設計・建設規格及び材料規格に関する日本機械学会への 説明依頼事項（その 2）（案）

I 第 1 回会合資料に関するもの

1. 設計・建設規格

図 添付 4-A-2 M_t と厚さの関係

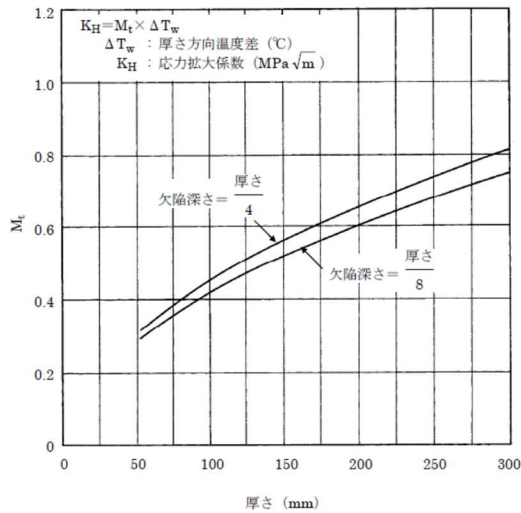
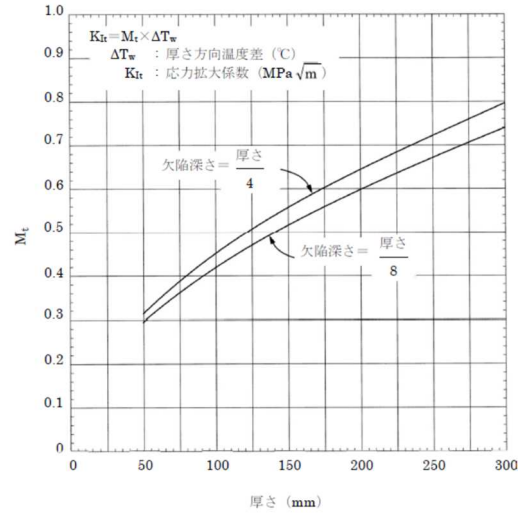
- （a）67 頁「7. 設計・建設規格（第 I 編）2020 年版までのその他変更点」において、No.13-1 に「K 値式の係数 M_t の線図を引用元の ASME Sec. III 及び JEC4206-2007 に合わせる。」とあり、「図添付 4-A-2 M_t と厚さの関係」が変更されています。2012 年版の図（左図）は「欠陥深さ＝厚さ/4」の曲線が厚さ 300mm のときに $M_t \doteq 0.81$ を示していますが、2020 年版の図（右図）では $M_t \doteq 0.80$ を示しています。曲線の変更理由について説明してください。（（備考）に 2012 年版は $E = 2.0 \times 10^5 \text{ N/mm}^2$ ）、2020 年版は $E = 2.01 \times 10^5 \text{ MPa}$ と記載されていますが、主たる対象である原子炉圧力容器の鋼材はモリブデン鋼又はニッケル合金鋼であり、材料規格 2012 年版の「Part 3 第 2 章 表 1 材料の各温度における縦弾性係数（ $\times 10^3 \text{ MPa}$ ）」によると、分類番号 E1-3 又は E1-4 に該当するので、その値は 25°C 以上で 200 以下です。2020 年版で $E = 2.01 \times 10^5 \text{ MPa}$ としたことが曲線変更の原因であれば、その数値を採用した理由を含めて説明してください。）

図 GTN-3253-1 鋳造品の場合の感度校正方法
(DAC回路を使用しない場合)

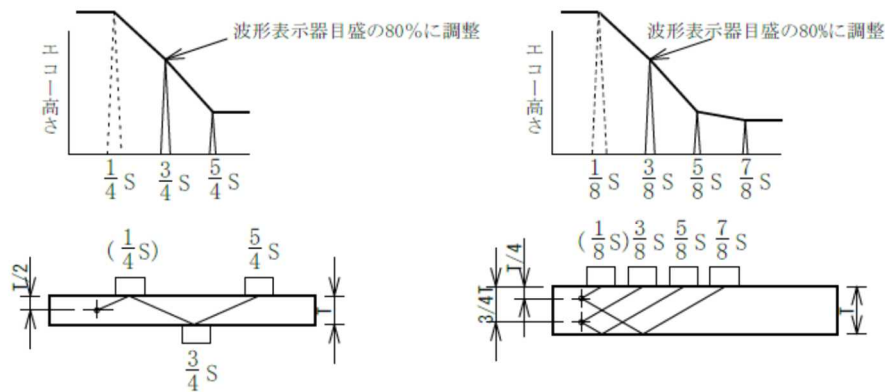
(9) 「GTN-3253 鋳造品」において、DAC 回路を使用しない場合の DAC 曲線は次のように規定されています。

JEAC 4207-2016 では、DAC 回路を使用しない場合の DAC 曲線は「図-3200-6 突合せ溶接継手の基準感度の設定 (斜角法で試験部の厚さが 25mm 以下の場合)」及び「図-3200-4 突合せ溶接継手の基準感度の設定 (斜角法で試験部の厚さが 25mm を超え 51mm 以下の場合)」に示されています。「GTN-3253 鋳造品」の図では、表示器の全目盛の 80% に設定した 3/4 スキップ又は 3/8 スキップの点から左側はエコー高さに沿って実線で描かれていましたが、JEAC 4207-2016 の図では上記の点から左側を水平 (JEAC 4207-2008 では「GTN-3253 鋳造品」の図と同様) に実線表示しています。JEAC 4207-2016 を取り込んでいない理由と適切性について説明してください。

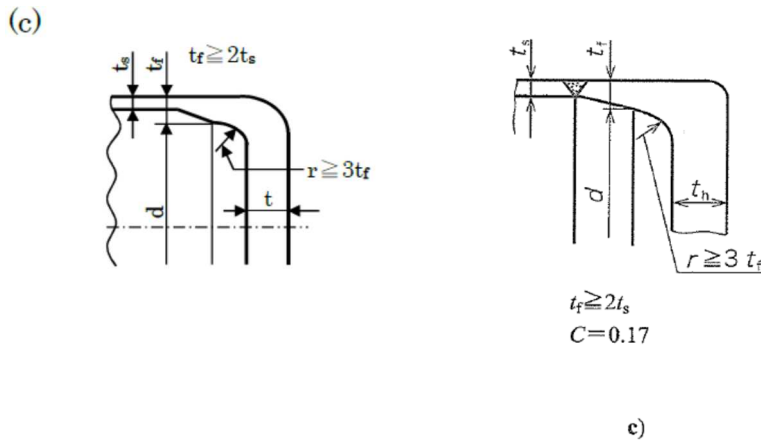
- (2 4) 「表 PVC-3310-1 K の値」(a)の形状（左図）は、JIS B 8265:2017 の附属書 L の「図 L.1 ボルト締め平ふた板の構造」a)に示す図(右図)に該当します。計算厚さを求める係数 K の値が表 PVC-3310-1 では 0.17、JIS では 0.25（円形平ふた板の場合）と異なります。どのように係数を決めたのか説明してください。

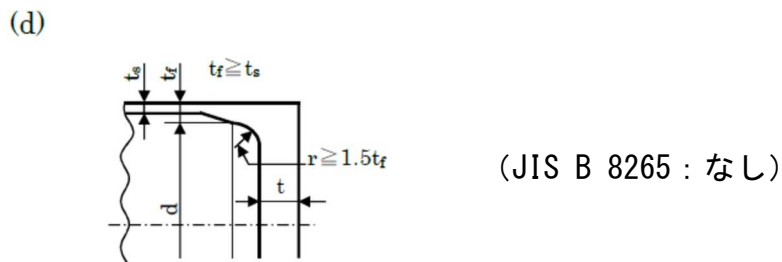
(25) 「表 PVC-3310-1 K の値」 (c) の形状 (左図) は内径 d の部分の勾配線と半径 r の曲線の間には厚さ t_f の平行部が存在する形で示されていますが、JIS B 8265:2017 の「附属書 E. 3. 6 平鏡板及び平板の計算厚さ」 c) に示す図 (右図) は当該部が連続です。形状の適切性について説明してください。

(f)

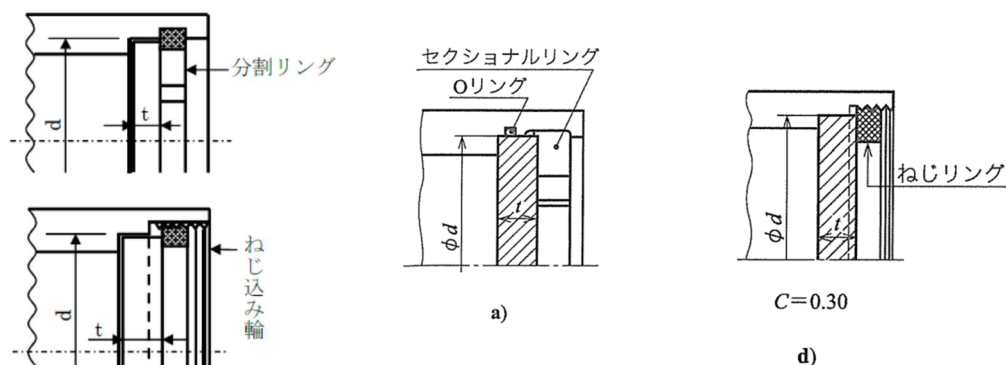
(27) 「表 PVC-3310-1 K の値」 (f) の形状は、JIS B 8265:2017 の「附属書 L. 4 はめ込み形円形平ふた板」の「図 L. 2- はめ込み形円形平ふた板の構造の例」 a) 及び d) に相当しますが、平板の取付け方法による係数 K の値が表 PVC-3310-1 では 0.20、JIS では 0.30 となっています。その理由について説明してください。また、(f) の形状は平板に作用する力によって生じるねじ込み

輪、分割リング等機械的装置の応力が許容引張応力の0.8倍以下と規定していますが、機械的装置には曲げ応力、せん断応力及び支圧応力が発生します。これらの応力に対して一律に許容引張応力の0.8倍とする理由と適切性を説明してください。

(g)

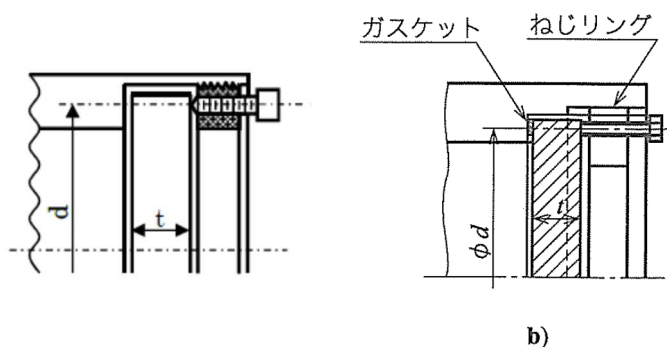
(28) 「表 PVC-3310-1 Kの値」(g)の形状(左図)は、JIS B 8265:2017の「附属書L.4 はめ込み形円形平ふた板」の「図L.2- はめ込み形円形平ふた板の構造の例」b)の形状(右図)に相当します。平板の取付け方法による係数Kの値が表 PVC-3310-1では0.20、JISでは0.30となっています。その理由について説明してください。また、表 PVC-3310-1 (g)の形状は平板に作用する力によって生じる締付ボルトの応力が許容引張応力の0.8倍以下と規定していますが、ねじリングにはせん断応力が発生します。せん断応力に対する制限を規定しない理由を説明してください。

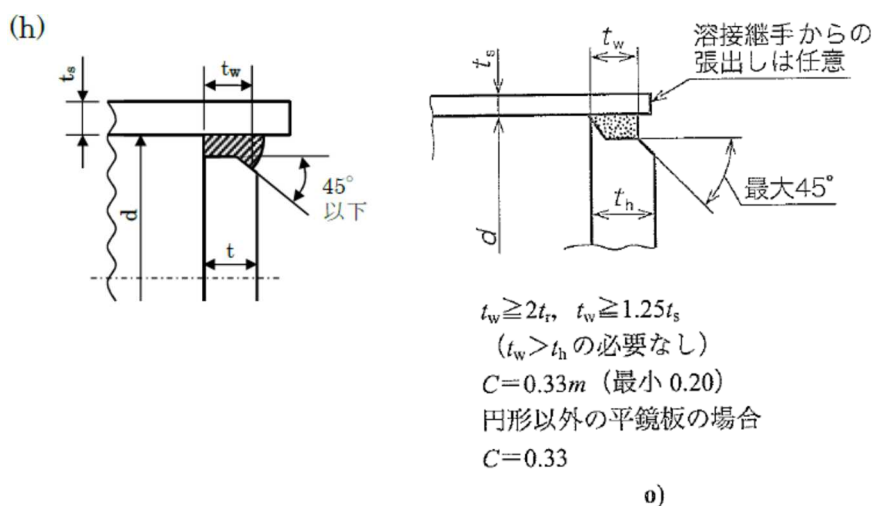
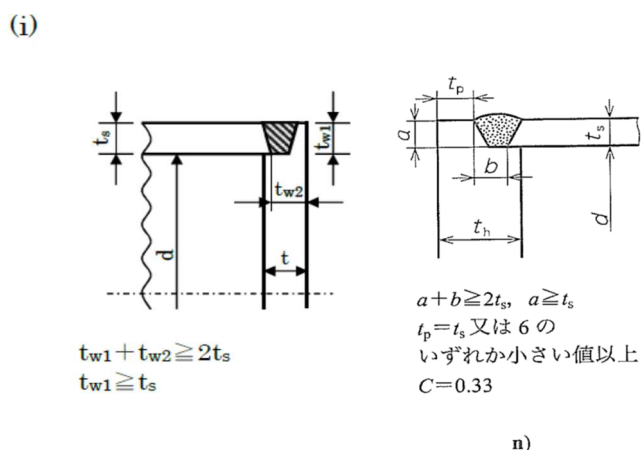
(29) 「表 PVC-3310-1 Kの値」(h)の形状(左図)は、JIS B 8265:2017の「附属書E.3.6 平鏡板及び平板の計算厚さ」o)に示す図(右図)に相当します。表 PVC-3310-1 (h)の溶接部はレ形溶接の開先角度が45°以下と読めるのに対して、JISに示すo)の図は開先角度ではなく、のど厚 t_w の溶接部表面から平板を最大45°の勾配を設けてもよいと読めます。開先角度45°以下とすることの適切性について説明してください(「図 PVC-4212-2 クラス2容器

継手区分Cの構造」の(8)の図も同じ。)。また、JIS の図には胴又は管の先端部について「溶接継手からの張出しは任意」の記載がありますが、「表 PVC-3310-1 K の値」(h)の図にはありません。一方、「図 PVC-4212-1 クラス 2 容器継手区分Cの構造」(8)には記載されています。平板の構造を規定する「表 PVC-3310-1 K の値」(h)に記載しない理由を説明してください。

(30) 「表 PVC-3310-1 K の値」(i)の形状(左図)は、JIS B 8265:2017 の「附属書 E. 3. 6 平鏡板及び平板の計算厚さ」n)に示す図(右図)に相当します。表 PVC-3310-1 (i)の溶接部 t_{w2} 寸法は平板から胴又は管にはまり込む深さを除いた厚さであるのに対して、JIS に示す n)の図は平板の厚さ方向に溶接金属が接する長さになっています。また、JIS に示す n) の図は平板の外径部分の母材残部厚さ t_p を胴若しくは管の厚さ又は 6mm のいずれか小さい値以上と制限していますが、表 PVC-3310-1 (i)については制限がありません。これらの相違について適切性を説明してください(「図 PVC-4212-2 クラス 2 容器 継手区分Cの構造」の(7)の図も同じ。)

(j)

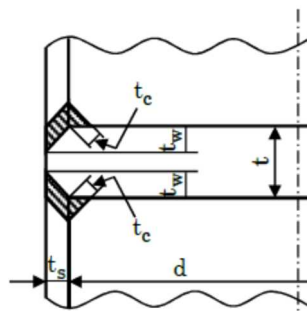
- (3 2) 「表 PVC-3310-1 K の値」(j) の形状(左図の 3 種類)は、JIS B 8265:2017 の「附属書 E. 3. 6 平鏡板及び平板の計算厚さ」f)、g)、j) に示す図(右図)に相当します。表 PVC-3310-1 (j) の(1)の場合に t_w が t_s の 0.5 倍又は t の 0.25 倍のいずれか小さい値以上、(2)の場合に t_w が t_s の 1.0 倍又は t の 0.5 倍のいずれか小さい値以上であるのに対して、JIS に示す f) 及び j) の図は t_w (b 寸法) が胴又は管の計算上必要な厚さの 2 倍で胴又は管の厚さの 1.25 倍以上になっています。また、表 PVC-3310-1 (j) の図はすみ肉ののど厚 t_c を t_s の 0.7 倍又は 6mm のうちいずれか小さい値以上と規定していますが、JIS の f)、g)、j) については胴又は管の計算上必要な厚さの 1.4 倍、 $0.7t_s$ 又は 6mm のいずれか小さい値以上と規定しています。これらの相違について適切性を説明してください(「図 PVC-4212-2 クラス 2 容器 継手区分 C の構造」の(1)、(2)、(3)の図も同じ。)

k)

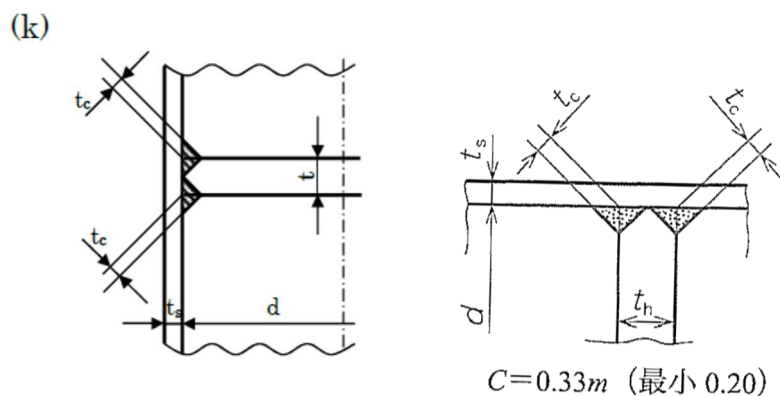
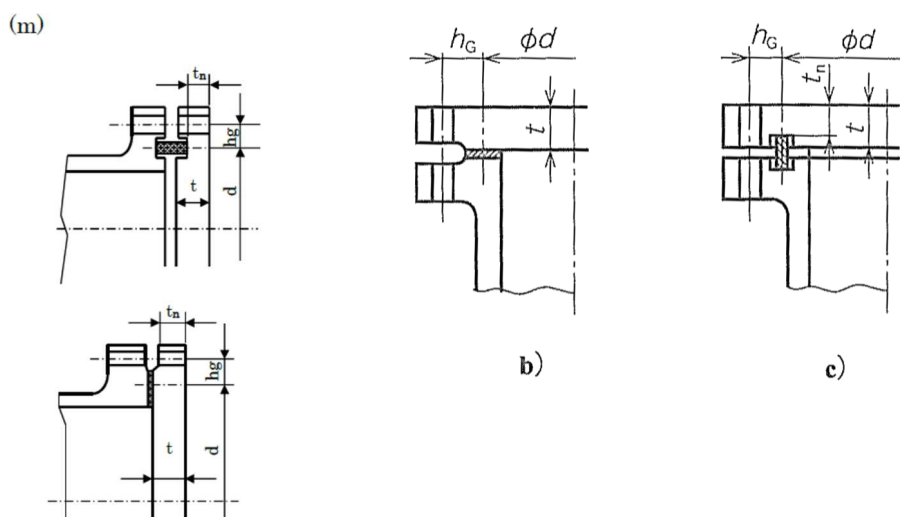
(33) 「表 PVC-3310-1 K の値」 (k) の形状(左図)は、JIS B 8265:2017 の「附属書 E. 3. 6 平鏡板及び平板の計算厚さ」k) に示す図(右図)に相当します。表 PVC-3310-1 (k) の図はすみ肉ののど厚 t_c を t_s の 0.7 倍又は 6mm のうちいずれか小さい値以上と規定していますが、JIS の k) については胴又は管の計算上必要な厚さの 1.4 倍、0.7 t_s 又は 6mm のいずれか小さい値以上と規定

しています。これらの相違について適切性を説明してください（「図 PVC-4212-2 クラス2 容器 継手区分Cの構造」の(4)の図も同じ。）。

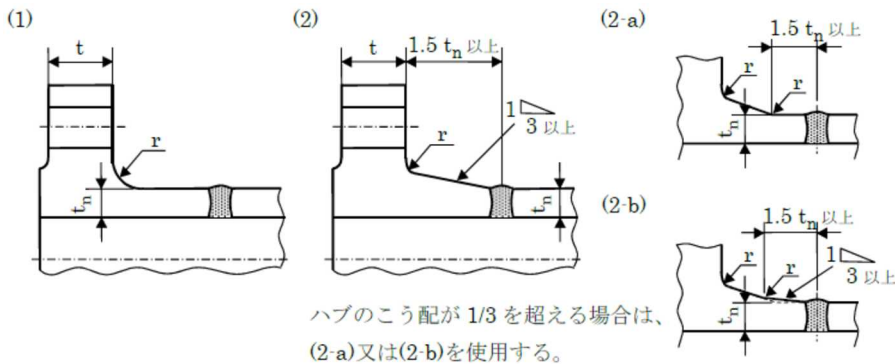
(3 4) 「表 PVC-3310-1 K の値」(m)の形状(左図)は、JIS B 8265:2017 の附属書 L の「図 L.1 ボルト締め平ふた板の構造」b)及び c)に示す図(右図)に該当しますが、計算厚さを求める式が異なっています。なぜ式が違うのか説明してください。また、表 PVC-3310-1 では使用状態での計算式ですが、JIS B 8265 では、使用状態とガスケット締め付時の両方の場合について計算を行い、いずれか大きい値を計算厚さとしています。ガスケット締め付時の計算を求めない理由について説明してください。

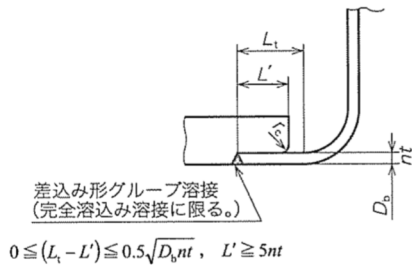
(44) 「PVD-3310 平板の厚さの規定」の「表 PVD-3310-1 K の値」(f)の図は重ね溶接継手ですが、溶接部の設計を規定した「PVD-4111 継手区分A及びBの溶接部」には重ね溶接継手は規定されていません。「表 PVD-3310-1 K の値」に(f)の図を規定する理由を説明してください。

図 N.3—伸縮継手と胴又は管の溶接継手の例

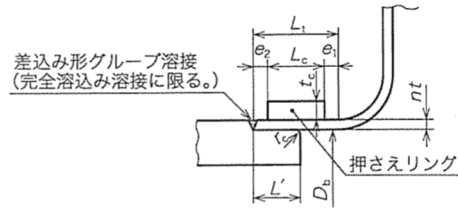
(54) 「PPC-4010 クラス2配管の溶接部の設計」において、管又はネックリングにベローを取り付ける継手の溶接部は「継手区分A、継手区分B、継手区分C、及び継手区分D以外の継手」に区分されており、「図 PPC-4010-6 クラス2配管 管又はネックリングにベローを取り付ける継手の溶接部」には、完全溶け込み溶接以外の溶接も規定されています。その適切性について説明してください。また、溶接部の非破壊試験についても説明してください。なお、JIS「B 8265:2017 圧力容器の構造—一般事項」の「附属書N(規定)圧力容器の伸縮継手」の「図 N.3—伸縮継手と胴又は管の溶接継手の例」(下図)では、完全溶け込み溶接に限定されています。

(56) 「図 PPC-4010-6 クラス 2 配管 管又はネックリングにベローを取り付ける継手の溶接部」に示す(1)～(4)の図は、ベロー谷部の直管部分の長さ制限がありませんが、JIS「B 8265:2017 圧力容器の構造—一般事項」の「附属書 N(規定) 圧力容器の伸縮継手」の「図 N.3—伸縮継手と胴又は管の溶接継手の例」では、長さ制限(押さえリングの有無で適用式が異なる。)があります。継手の溶接形状の制限事項として、ベロー谷部の直管部分の長さを規定しない理由について説明してください。

図 PPC-4010-6 クラス 2 配管 管又はネックリングにベローを取り付ける
 継手の溶接部

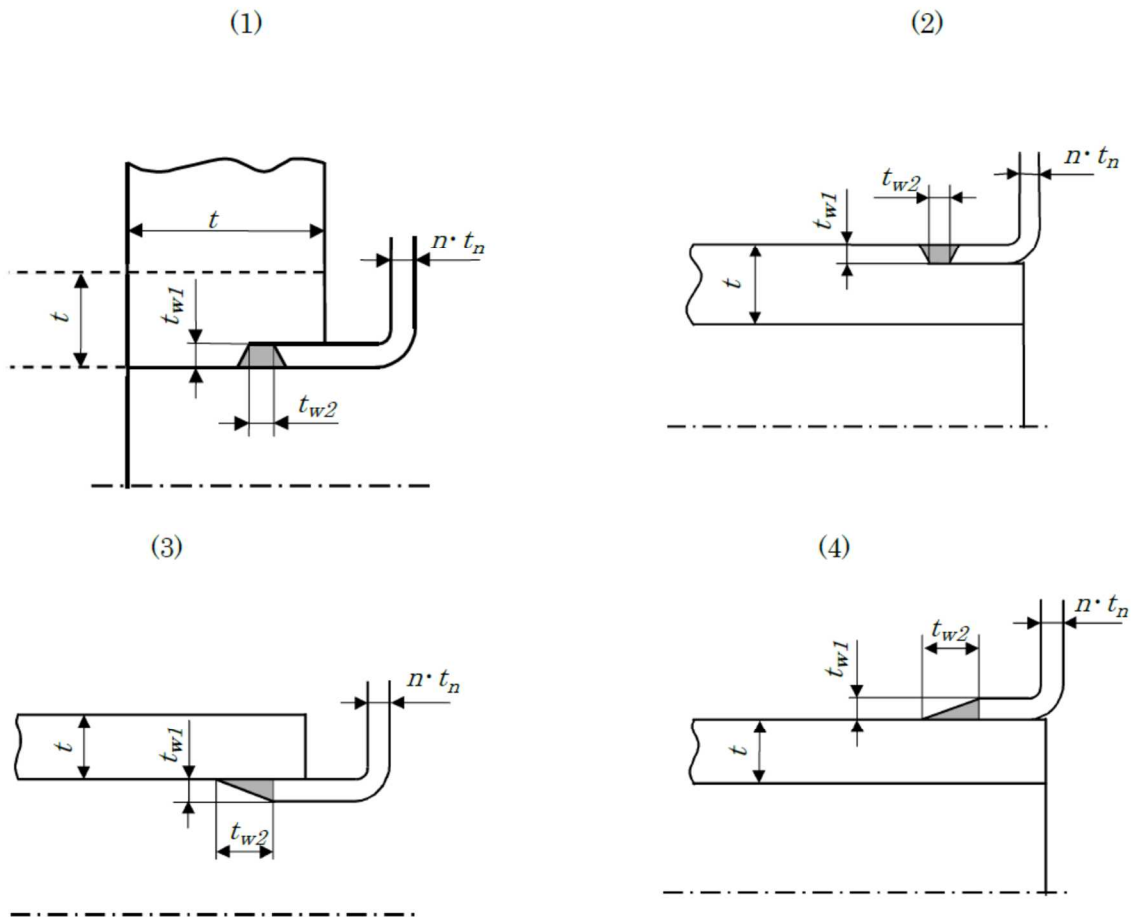
(53) 伸縮継手を配管の一部として使用するには、ばね定数が必要です。「図 PPC-4010-6 クラス2配管 管又はネックリングにベローを取り付ける継手の溶接部」に示す(1)～(4)の図の伸縮継手のばね定数(6成分)の算出方法について説明してください。さらに過度の変形による座屈の防止も必要と思われるが、疲労評価のみとする規定の適切性について説明してください。

(55) 「図 PPC-4010-6 クラス 2 配管 管又はネックリングにペローを取り付ける継手の溶接部」に示す(2)及び(4)の図は、管又はネックリングの外側にペローが取り付けられる構造のため、内圧力により接合部を引き裂くような力が作用します。この部分をすみ肉溶接とすることの適切性を説明してください。

図 PMC-3340-3 軸垂直割り軸対称ケーシングをもつ
多段ポンプのケーシングボルト回りの形状

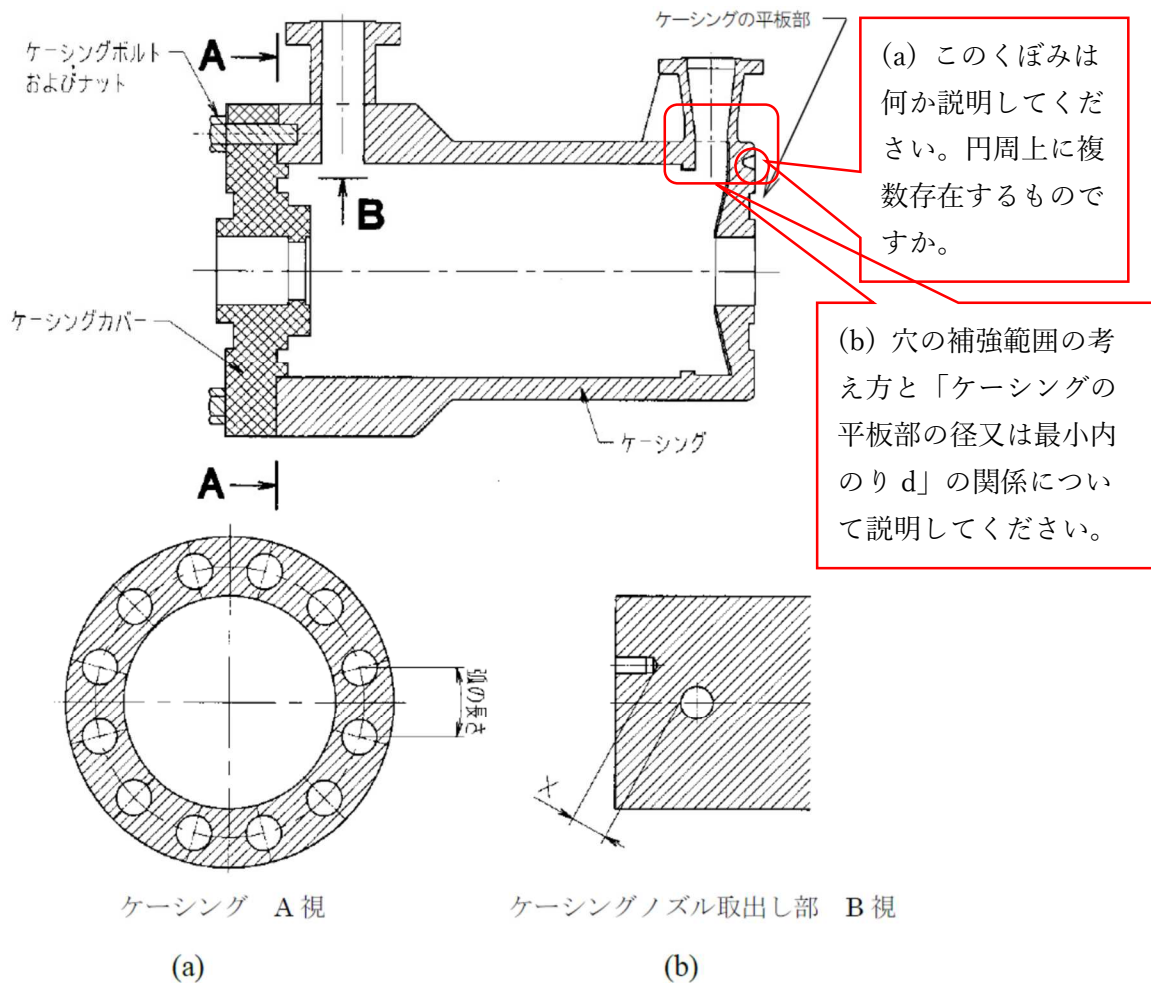
(59) 「図 PMC-3340-3 軸垂直割り軸対称ケーシングをもつ多段ポンプのケーシングボルト回りの形状」に示す「ケーシングの平板部」における厚さ t の採り方を説明してください。また、下図の質問についても説明してください。

図 PMc-3320-1 1重うず巻ポンプであって、ケーシングが軸垂直割りであるもの

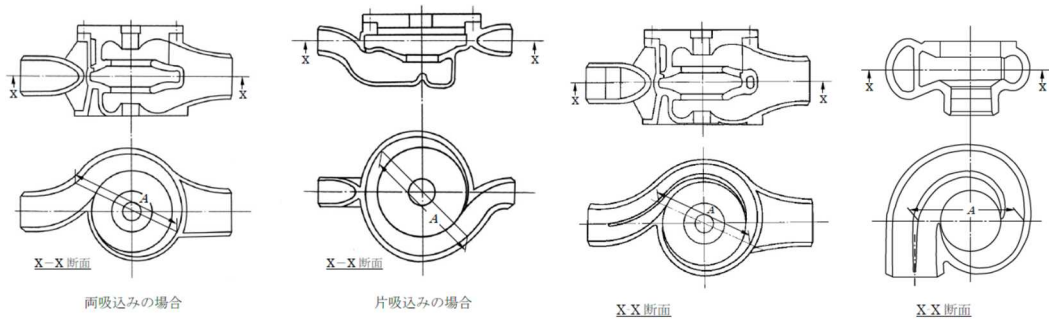
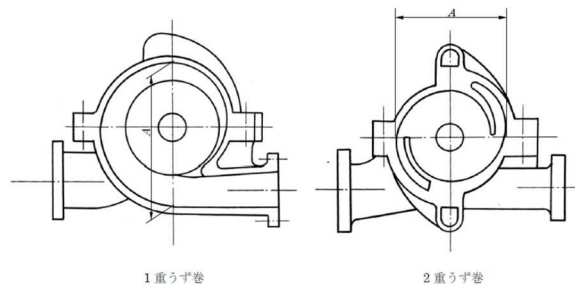
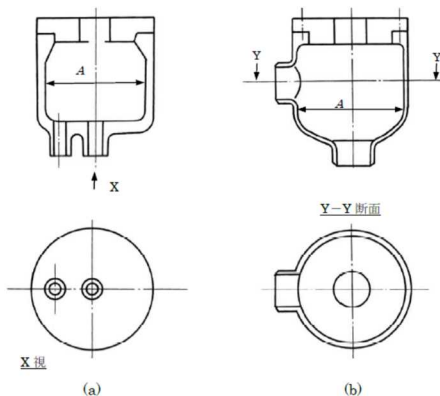
(60) 「PMC-3320 ケーシングの厚さの規定」において、(PMC-3) 式に規定する寸法 A は「図 PMC-3320-1 から図 PMC-3320-6 までに示す寸法」と規定され、各図に寸法の採り方が図示されていますが、どのような位置とすべきかは規定されていません。各図の寸法 A の採り方は、その位置が「圧力が作用する内のりの最大値」であることが必要と思われませんが、寸法 A の採り方を規定していない適切性を説明してください。

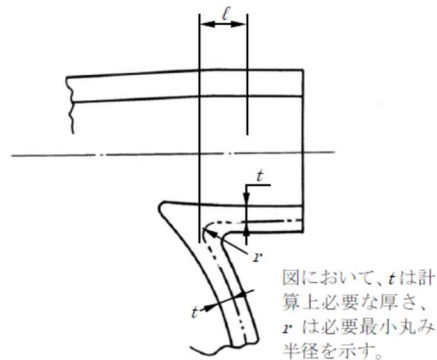
(6 2) 「図 PMc-3330-1 吸込み及び吐出口部分の厚さの規定範囲」において、「 r は必要最小丸み半径を示す」とありますが、 r の決め方について説明し

てください。(「PMC-3340 ケーシング各部形状の規定」(5)に規定する「クッチの丸みの半径」+ t と理解してよいですか。)

図 VVB-3411-1 r_1 : ネック部と流路部の交わる部分のすみの丸みの半径

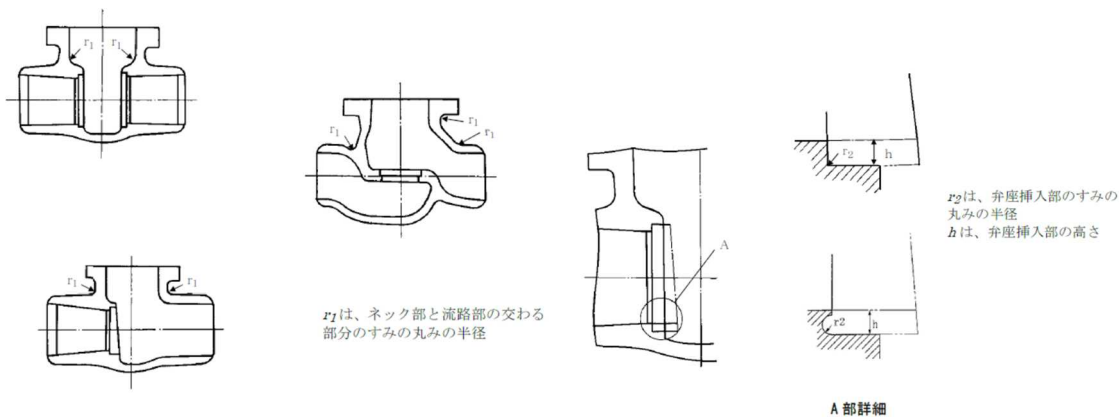
(70)「VVB-3411 外部、内部の交差面の隅部」において、弁箱のネック部と流路部の交わる部分のすみの丸みの半径(図 VVB-3411-1 r_1 : ネック部と流路部の交わる部分のすみの丸みの半径)を求める際の「厚さ」を弁箱の「厚さ」から「計算上必要な厚さ」に変更し、弁箱の弁座挿入部のすみの丸みの半径(図 VVB-3411-2 r_2 : 弁座挿入部のすみの丸みの半径、 h : 弁座挿入部の高さ)を求める際の「厚さ」を「弁箱の厚さ」から「計算上必要な厚さ」に変更されていますが、変更の妥当性について説明してください。
